**AVIS RELATIF À LA PROTECTION
CONTRE LES EVENTUELS EFFETS NOCIFS ET NUISANCES
PROVOQUÉS PAR LES RAYONNEMENTS NON IONISANTS
GÉNÉRÉS PAR DES ANTENNES ÉMETTRICES STATIONNAIRES
Commune : SAINT-NICOLAS (LG.) - Exploitant : TELENET GROUP
Référence exploitant : LG2223D**

Rapport n° 3874 / 2023

Adresse	Rue Malaise / Rue Tout-Va-Bien, 1 4420 SAINT-NICOLAS (LG.) (Saint-Nicolas (Lg.))
Coordonnées Lambert belge 72	232758E 147207N
Type d'implantation	Bâtiment
Exploitant	TELENET GROUP
Réf. du site de l'exploitant	LG2223D

Figure 1 : Vue en plan des lieux de séjour et des points de contrôle

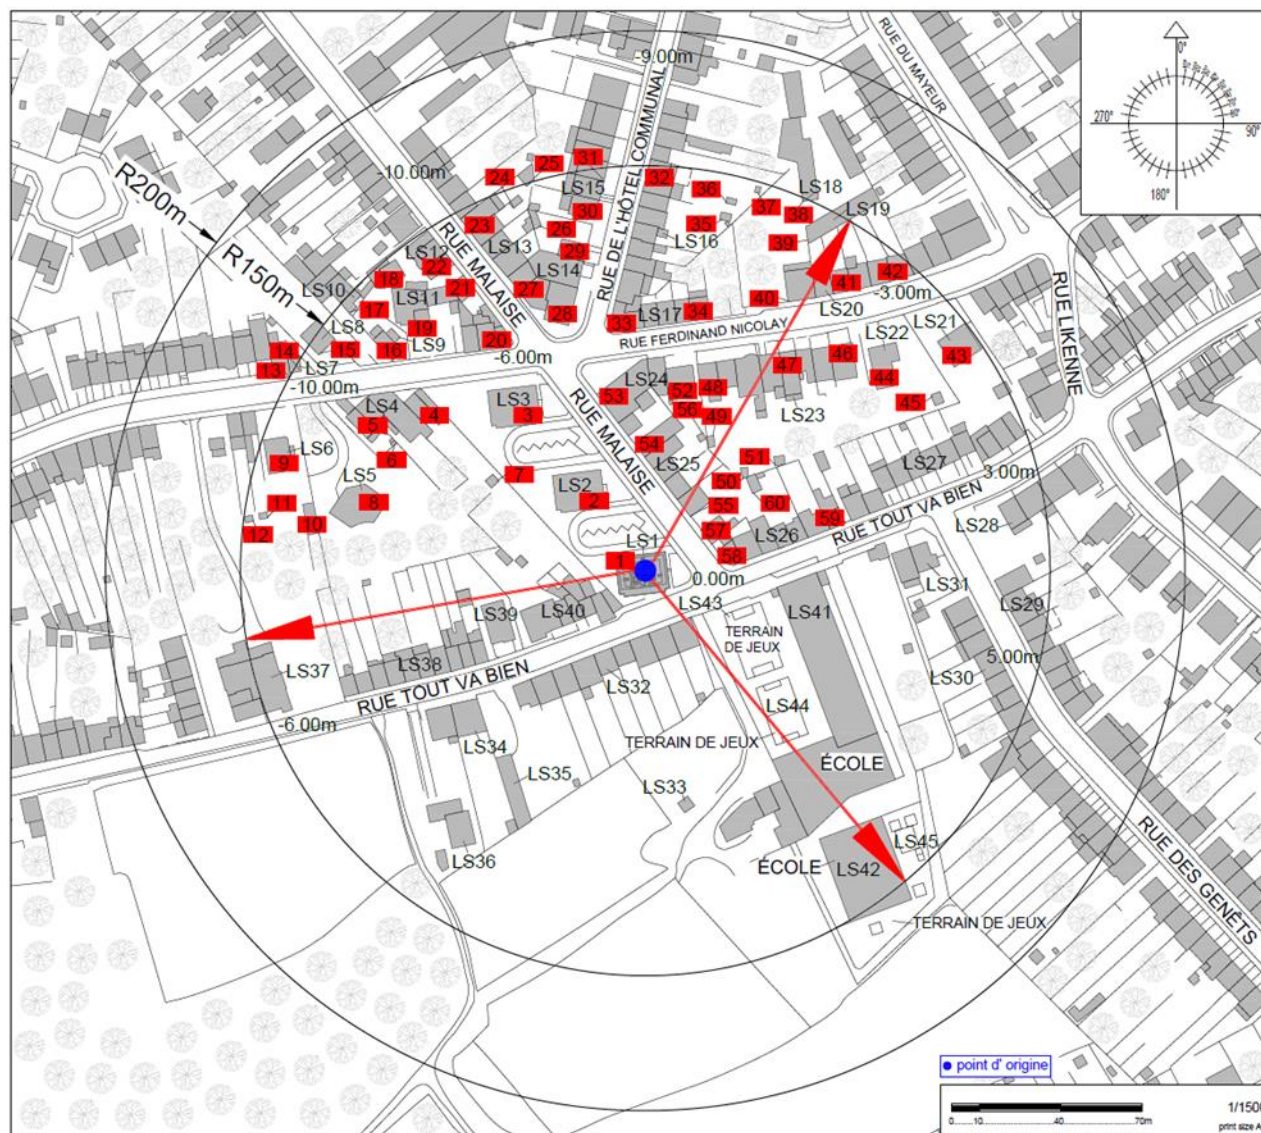
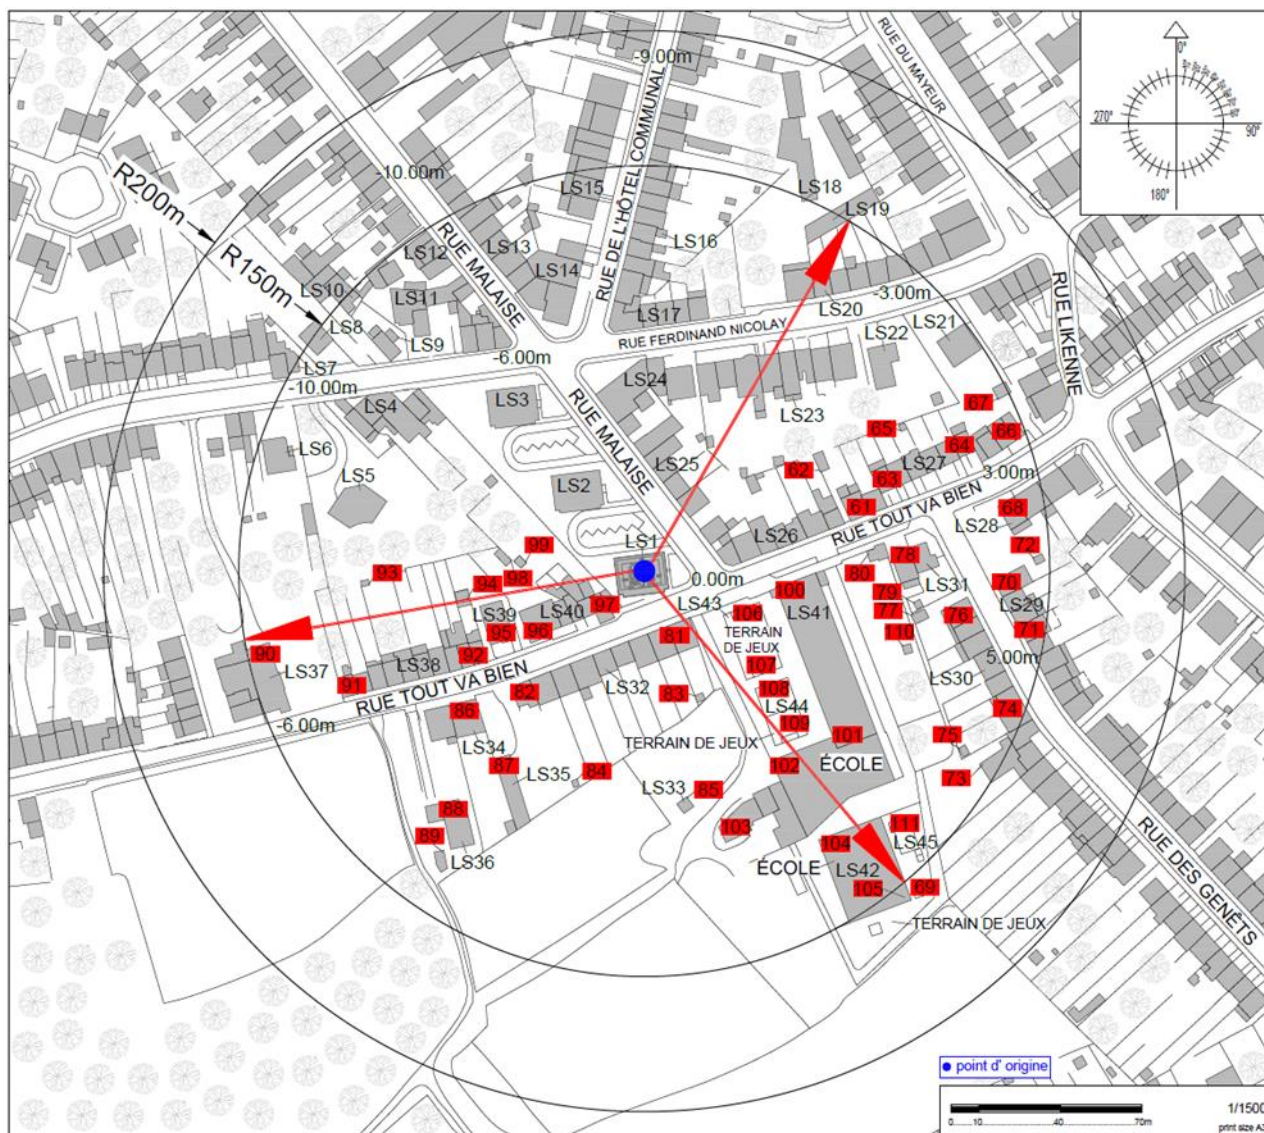
Les fréquences d'émission, la puissance rayonnée par chacune des antennes et leur gain permettent de déterminer le rayon de la zone à analyser. Tout dépassement de la limite par installation est exclu en dehors de cette zone. Le tableau 2 reprend les 35 LS² pour lesquels l'indice d'exposition est le plus élevé. Les différentes colonnes indiquent :

- le numéro du point de contrôle repris sur un des plans de la figure 1;
- le numéro du LS dans lequel se trouve le point de contrôle de la 1^{ère} colonne ;
- l'atténuation d'obstacle prise en compte pour le calcul de l'indice d'exposition dans le LS ;
- le résultat du calcul de l'indice d'exposition.

N° point de contrôle	LS	Atténuation (dB)	Indice d'exposition relatif à la limite par installation IE_i
46	LS23	3,0	0,854
2	LS2	3,0	0,851
44	LS22	3,0	0,720
41	LS20	3,0	0,654
40	LS20	3,0	0,647
63	LS27	3,0	0,642
61	LS27	3,0	0,637
69	LS45	0,0	0,628
39	LS19	3,0	0,574
1	LS1	3,0	0,568
65	LS27	3,0	0,555
111	LS45	0,0	0,536
42	LS20	3,0	0,519
38	LS18	3,0	0,499
37	LS16	3,0	0,481
43	LS21	3,0	0,437
45	LS22	3,0	0,406
64	LS27	3,0	0,379
75	LS30	3,0	0,369
73	LS30	3,0	0,363
36	LS16	3,0	0,332
32	LS16	3,0	0,330
74	LS30	3,0	0,311
78	LS31	3,0	0,308
76	LS30	3,0	0,298
105	LS42	3,0	0,289
35	LS16	3,0	0,279
47	LS23	3,0	0,278
34	LS17	3,0	0,271
67	LS27	3,0	0,265
66	LS27	3,0	0,249
31	LS15	3,0	0,248
68	LS28	3,0	0,230
70	LS29	3,0	0,229
71	LS29	3,0	0,224

En ce qui concerne les antennes de l'installation mentionnées dans le tableau 1, la distance maximale à laquelle la limite pourrait être atteinte, à l'extérieur, est égale à 157,5 m. S'il n'y a pas de LS à une distance inférieure, les antennes respectent forcément la limite d'immission.

Dans le cas des LS situés à l'intérieur des bâtiments, une atténuation d'obstacle est prise en compte et il en résulte que la distance maximale à laquelle la limite pourrait être atteinte se réduit à 111,5 m.
